REGIONE EMILIA-ROMAGNA
Atti amministrativi
GIUNTA REGIONALE

Delibera Num. 371 del 04/03/2024

Oggetto: PROVVEDIMENTO AUTORIZZATORIO UNICO COMPRENSIVO DEL
PROVVEDIMENTO DI VIA RELATIVO AL PROGETTO "IMPIANTO DI
RECUPERO DI RIFIUTI NON PERICOLOSI COSTITUITI DA MATERIALI DI
DRAGAGGIO", LOCALIZZATO NEL COMUNE DI RAVENNA (RA) PROPOSTO
DALLA SOCIETÀ AUTORITÀ DI SISTEMA PORTUALE DEL MARE
ADRIATICO CENTRO-SETTENTRIONALE

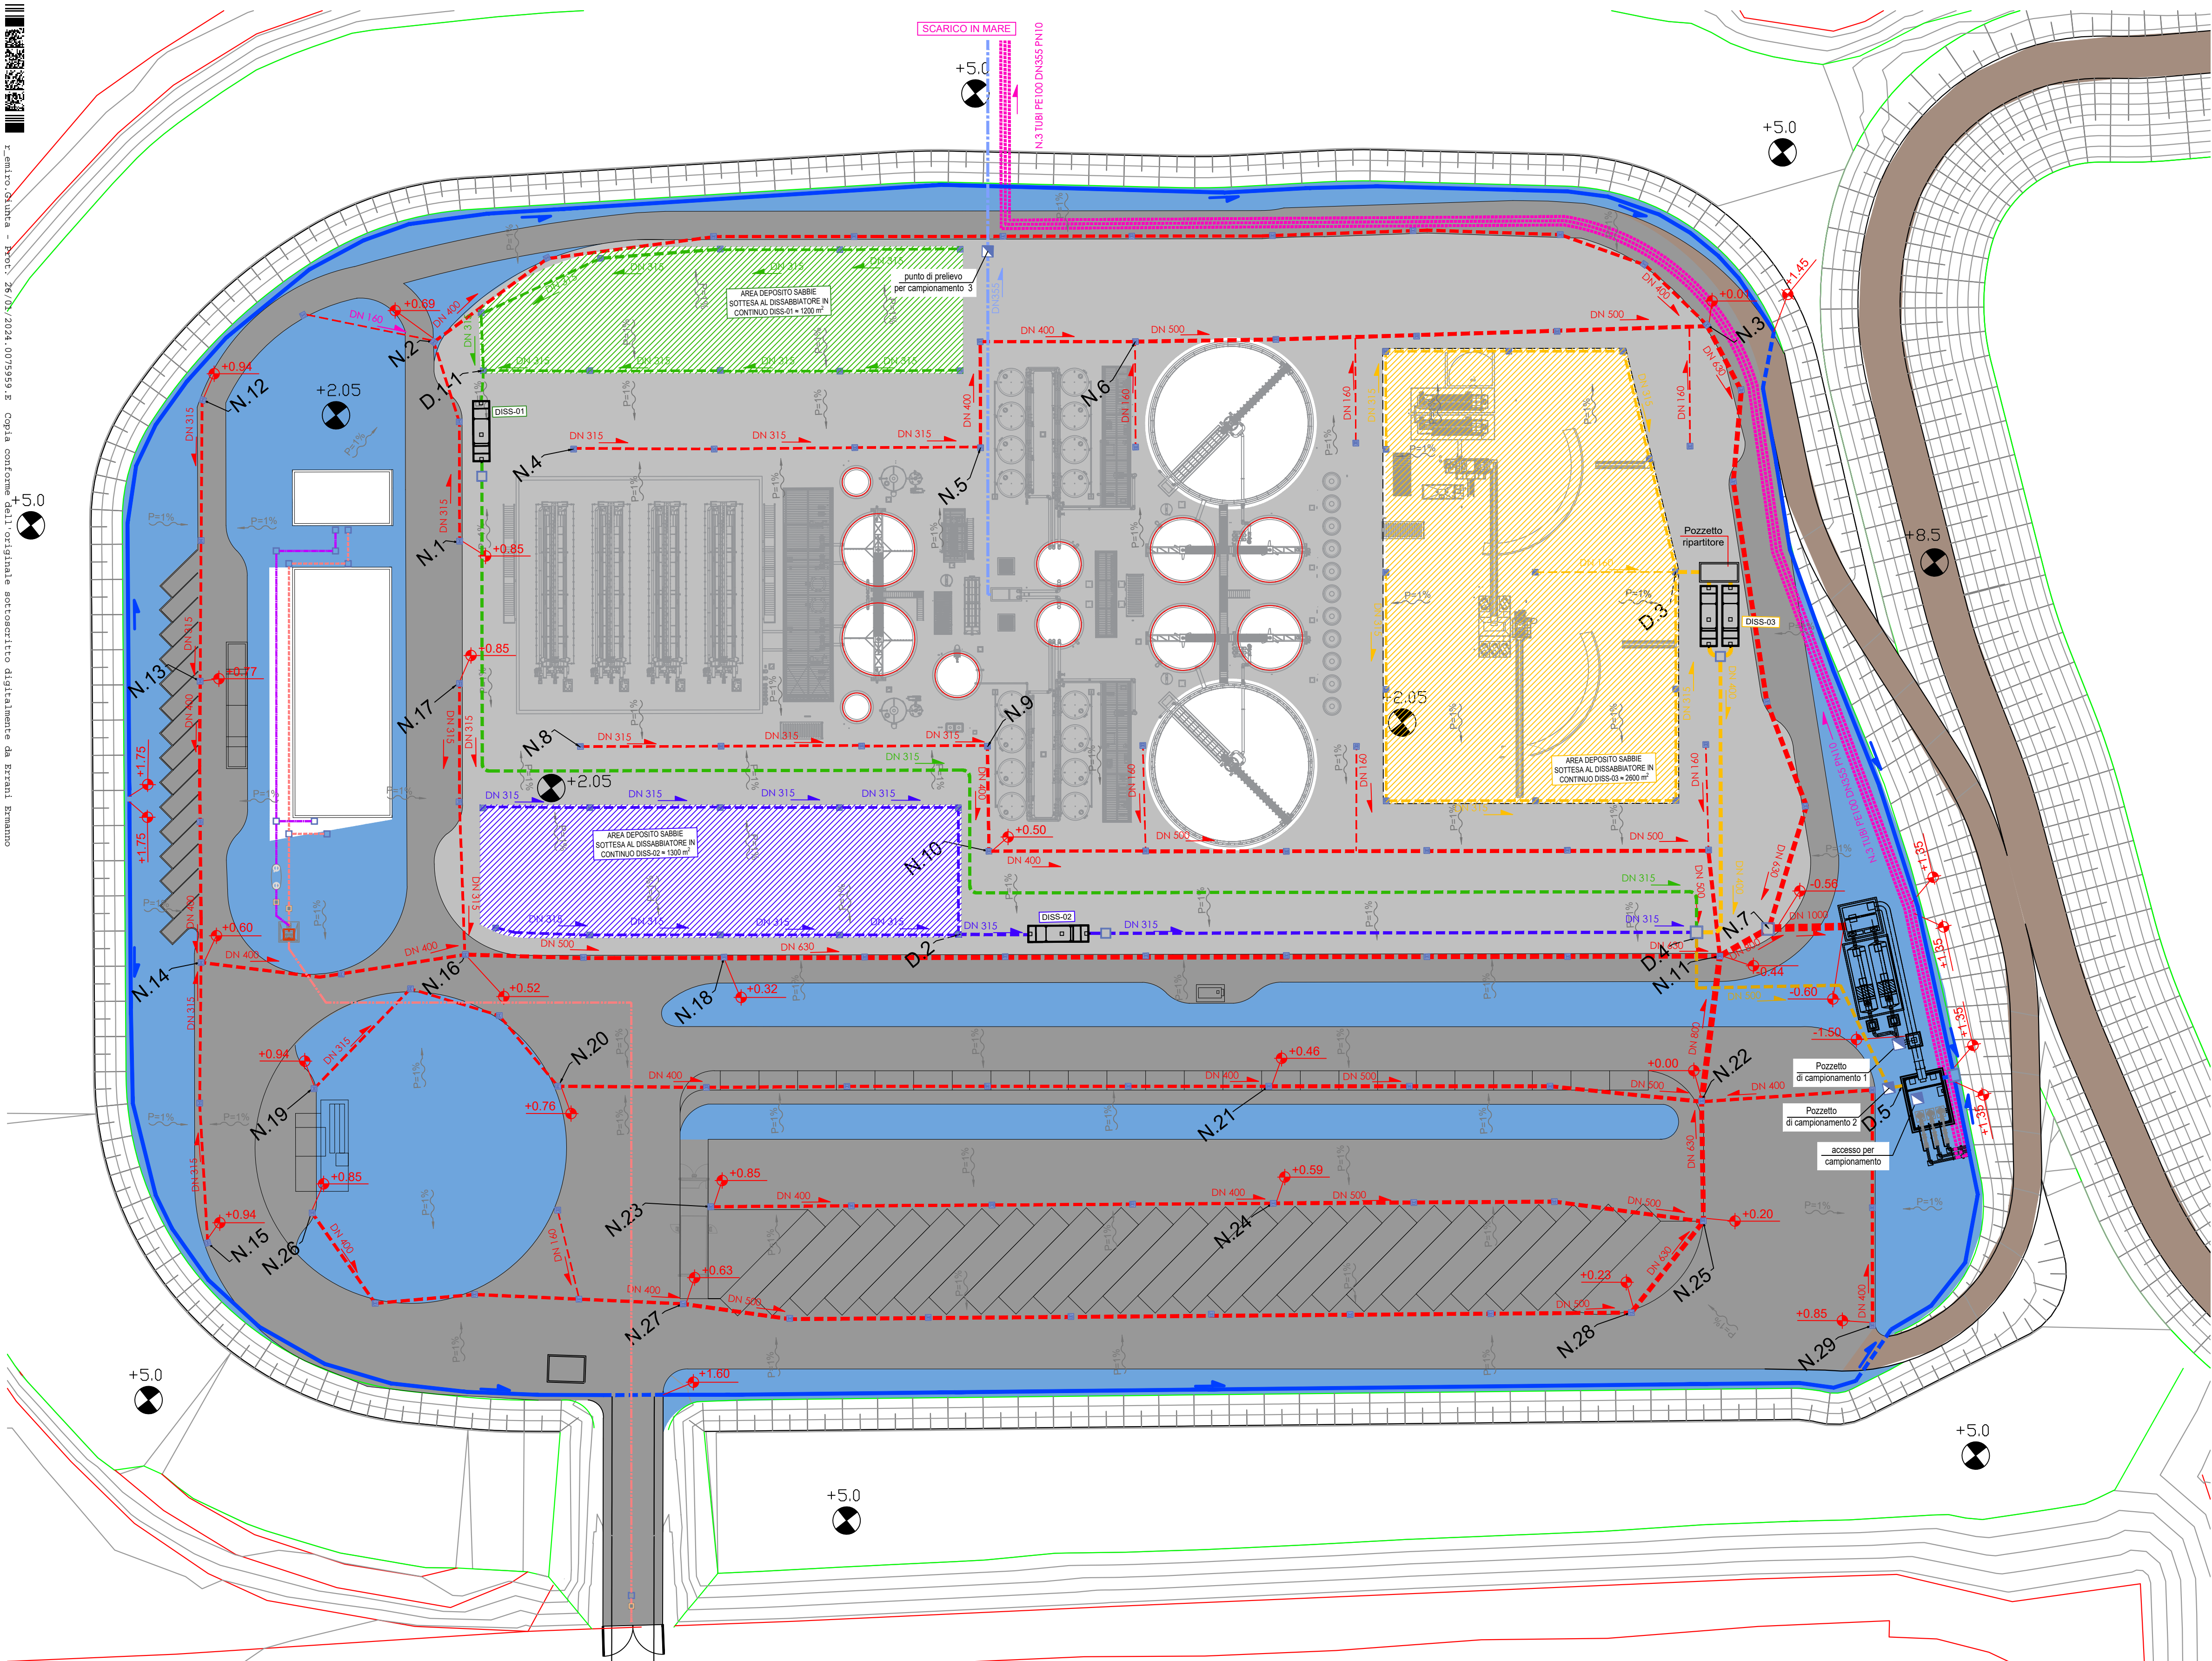
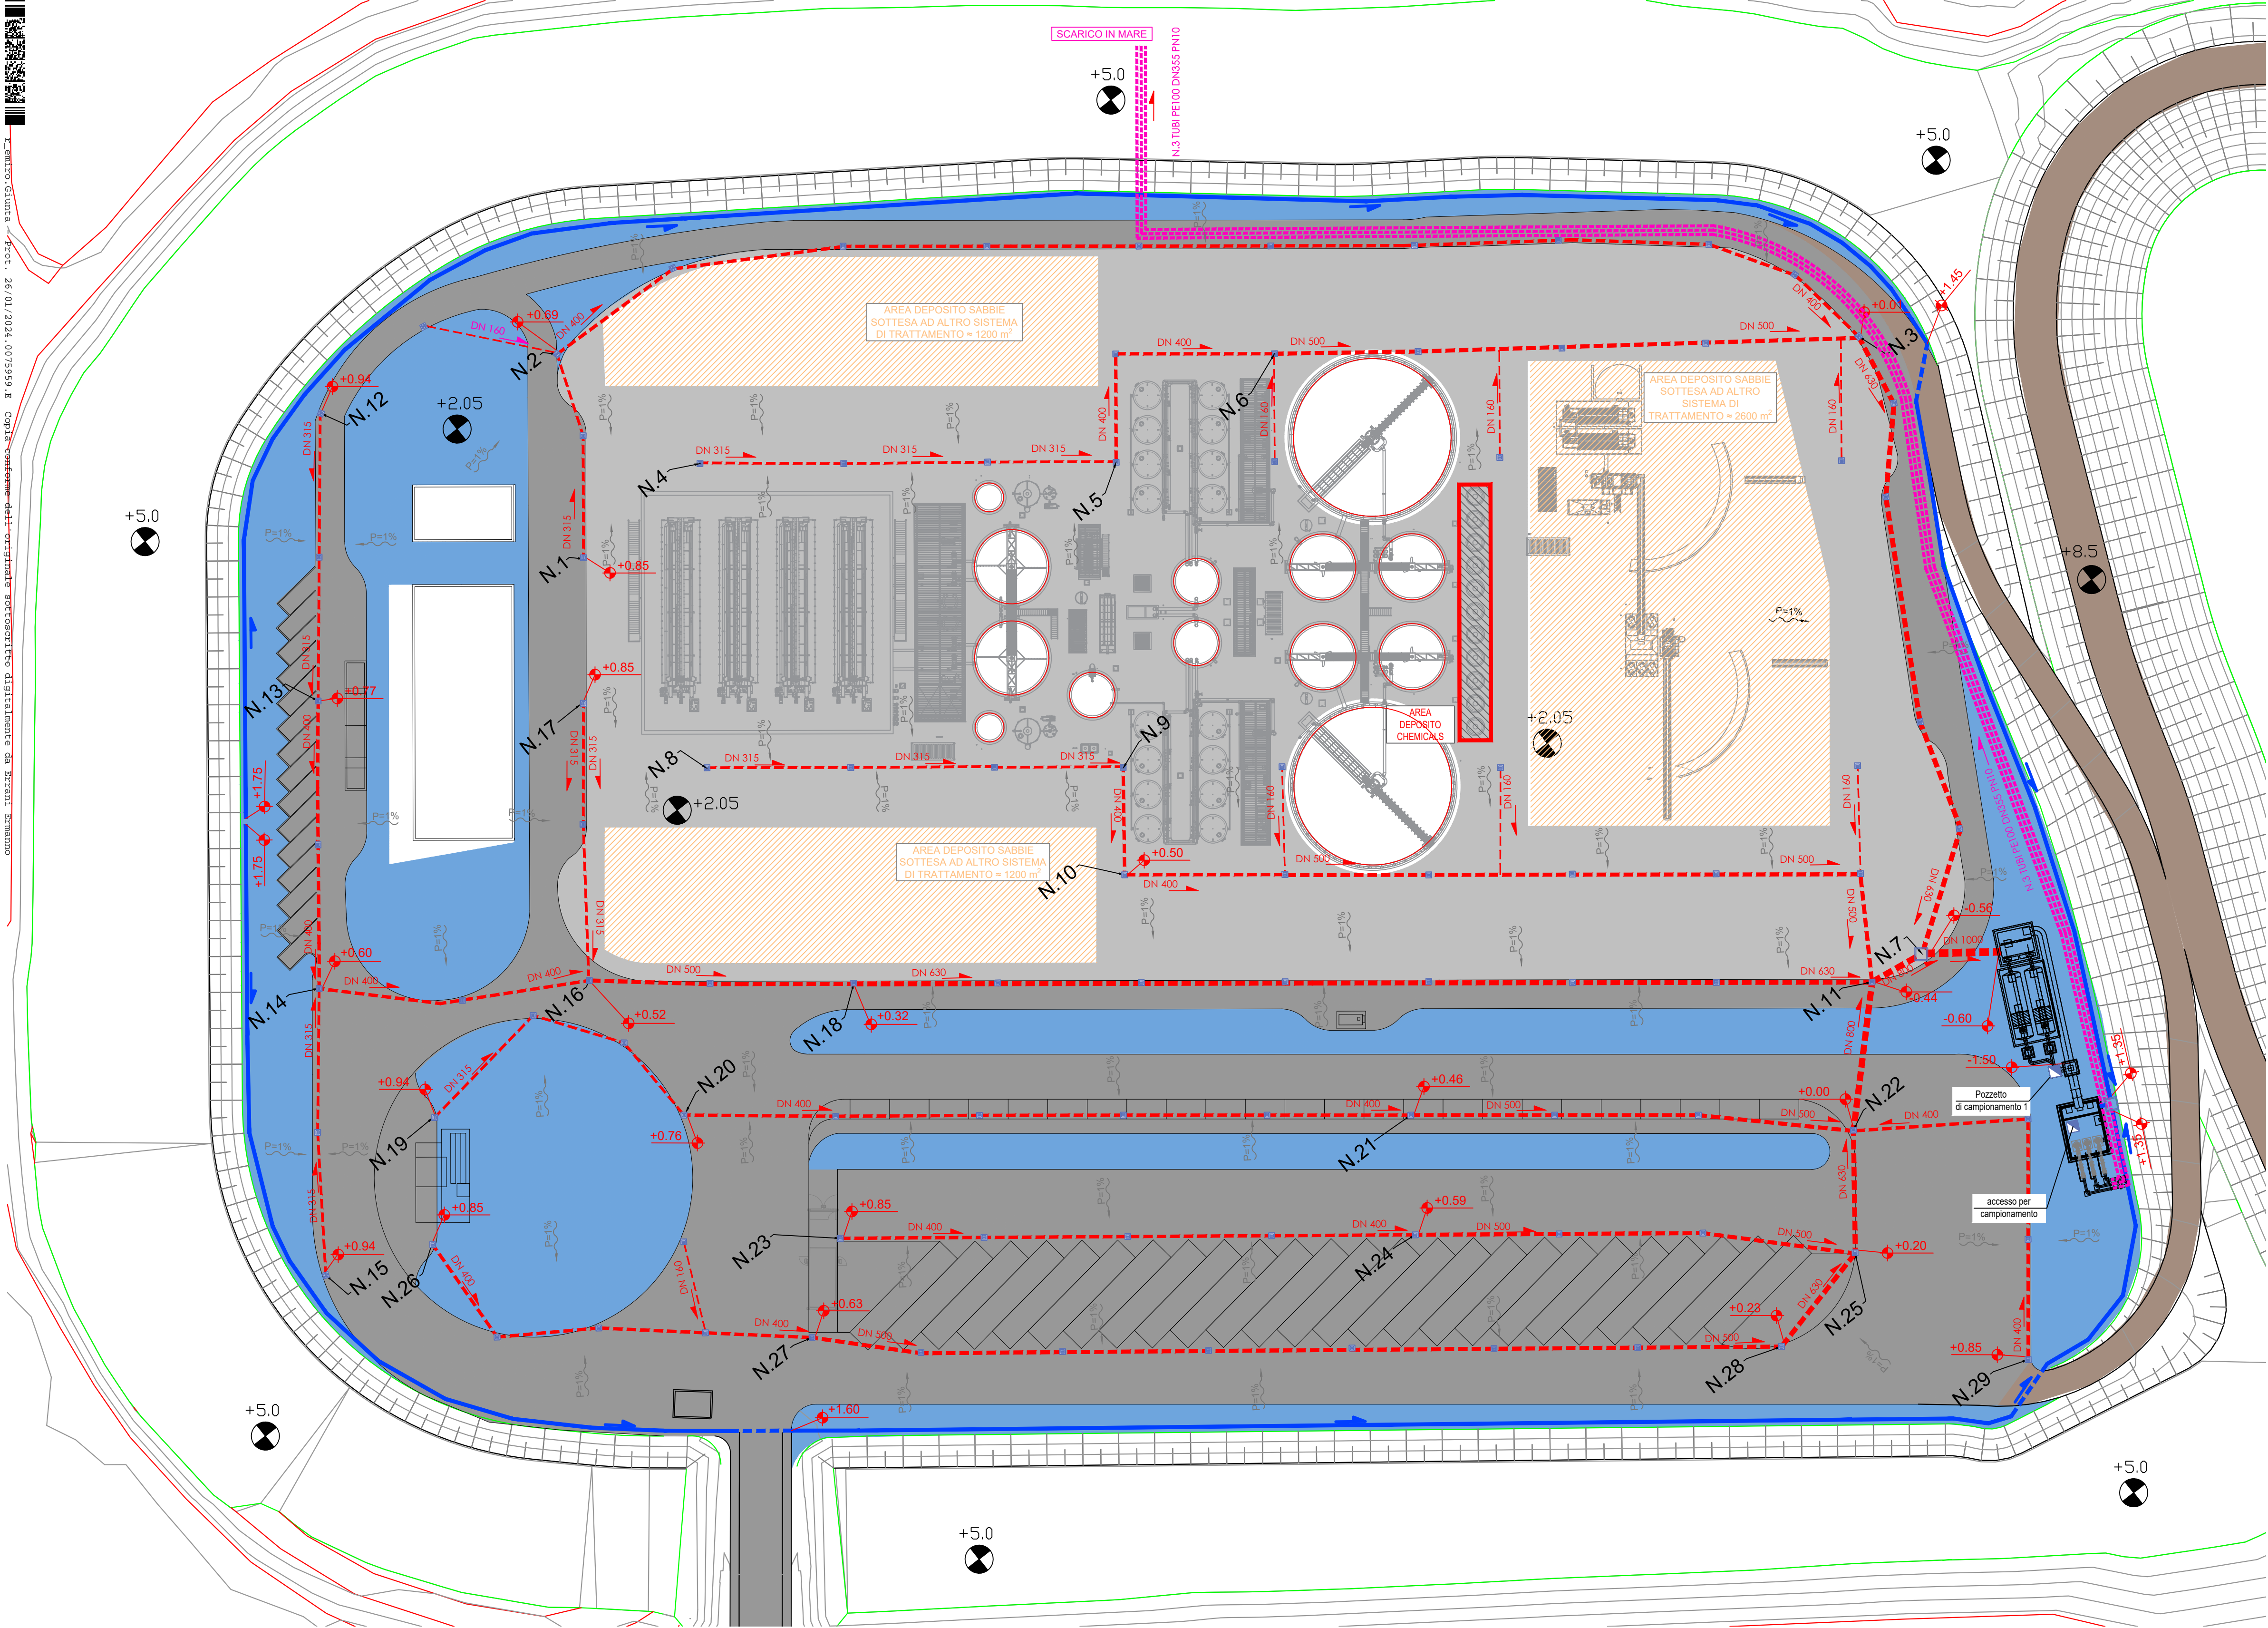
- All'interno della sezione dedicata ai chemicals è stata inserita la scheda dell'acido cloridrico. Si chiede di relazionare in merito al suo utilizzo. Dovrà inoltre essere relazionato circa le modalità di stoccaggio di tutti i chemicals e l'area di stoccaggio dei suddetti materiali dovrà essere rappresentata all'interno della planimetria della rete fognaria;

- Durante la CdS del 18/10/2023 è emersa l'opportunità di poter riutilizzare le acque reflue industriali per il bagnamento dei "cumuli". In tal caso la relazione dovrà essere integrata con la descrizione di tale sistema, aggiornato lo schema blocchi e presentata una tavola specifica che rappresenti la rete duale ed il posizionamento degli ugelli/lance di bagnatura;

- La progettazione delle acque meteoriche di dilavamento dovrà essere rivista, così come i relativi elaborati, effettuando in primis una valutazione dell'assoggettabilità delle acque meteoriche di dilavamento di stabilimento alla DGR 286/05 per singola area e loro classificazione; La valutazione di cui sopra dovrà comprendere anche le aree poste sotto all'impianto. Si ricorda che le aree di rifornimento carburanti sono assoggettate ai dettami della DGR 286/05. Dovrà essere presentata una planimetria dei bacini scolanti afferenti ai sistemi di trattamento, che comprenda anche la viabilità interna allo stabilimento. Dovranno essere separate le reti di fognatura che raccolgono le acque di prima pioggia, dalle acque reflue di dilavamento. Ogni singolo flusso di scarico (prima pioggia o reflua di dilavamento), prima dell'immissione alla stazione di sollevamento, dovrà essere dotata di pozzetto ufficiale di campionamento. Dovrà essere presentata una tavola con la progettazione definitiva dei manufatti utilizzati per il trattamento delle acque di prima pioggia e delle acque reflue di dilavamento. Dovrà essere descritta la funzione della canaletta posta sul perimetro dell'area di impianto. Dovrà essere redatta una nuova planimetria della rete fognaria dell'intera area di impianto che comprenda le reti fognarie di raccolta delle acque reflue domestiche, delle acque di prima pioggia, delle acque reflue di dilavamento e delle acque reflue industriali e loro pendenze. Queste ultime tre reti, dovranno essere dotate di pozzetto ufficiale di prelevamento ed inoltre la tavola dovrà rappresentare i particolari costruttivi dei suddetti punti di prelevamento. Si rammenta che il pozzetto ufficiale di prelevamento, deve avere una condotta di entrata ed una condotta di scarico e al suo interno deve essere garantito tra le due tubazioni un dislivello sufficiente a consentire il campionamento dello scarico ed inoltre deve essere posizionato in modo da garantire l'accessibilità in ogni momento e da permettere il campionamento in sicurezza nel rispetto del D.Lgs 81/2008 e s.m.i. La nuova planimetria dovrà graficamente rappresentare, con colorazione diversa, le varie correnti di scarico. Dovrà essere inoltre predisposto un documento denominato "piano di gestione delle aree scoperte", così come previsto al Paragrafo I Capo A2 punto 3 lettera c) della DGR 1860/06, dove dovranno essere descritte in modo puntuale le attività svolte nello stabilimento e dove dovranno essere indicate le misure specifiche di contenimento ordinarie e straordinarie che vengono attuate per evitare/ ridurre la contaminazione delle acque meteoriche dai residui anche passivi dell'attività svolta. Se necessario il suddetto documento dovrà essere corredato da specifiche procedure gestionali, comprensive di check list a compilazione obbligatoria.

- La planimetria delle reti fognarie (Revisione 2 di Novembre 2023), dove sono indicati i punti/pozzetti ufficiali di prelevamento, costituisce parte integrante della presente AU e viene allegata.
